Pani Elżbieta Cegiela
Przewodnicząca Rady Osiedla Lipa Piotrowska

W odpowiedzi na Pani maila z 10 sierpnia, po rozeznaniu sytuacji w Zarządzie Dróg i Utrzymania Miasta oraz w Zarządzie Zieleni Miejskiej uprzejmie informuję o stanie spraw, poruszonych w mailu i przywołanym piśmie:

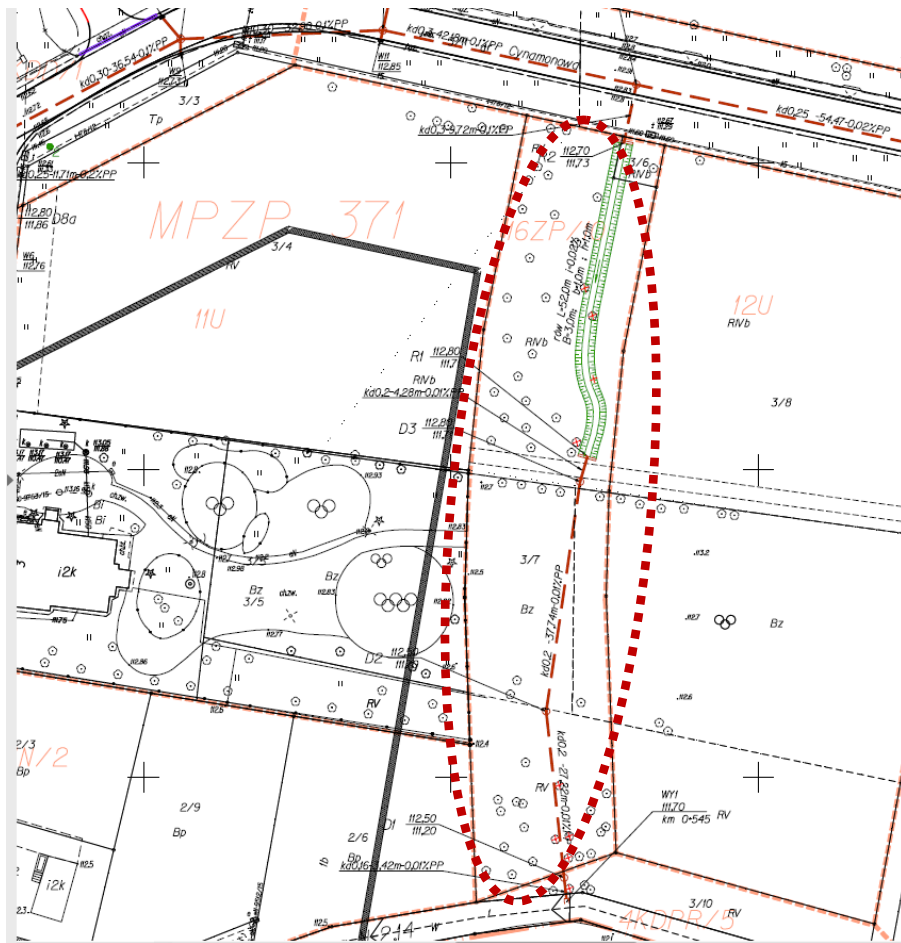
1. Uzupełnienie nasadzeń drzew wzdłuż ul. Cynamonowej
Wniosek Państwa został uwzględniony. Zaktualizowany został projekt ulicy w zakresie nasadzeń kompensacyjnych. W konsekwencji tego 12 drzew zaprojektowanych jako kompensacja na terenie nowej pętli zostało przeniesionych jako szpaler na południowej stronie ul. Cynamonowej. Zaplanowano nasadzenia z lipy srebrzystej *Varsaviensis*.
Poniżej wyrys z projektu.
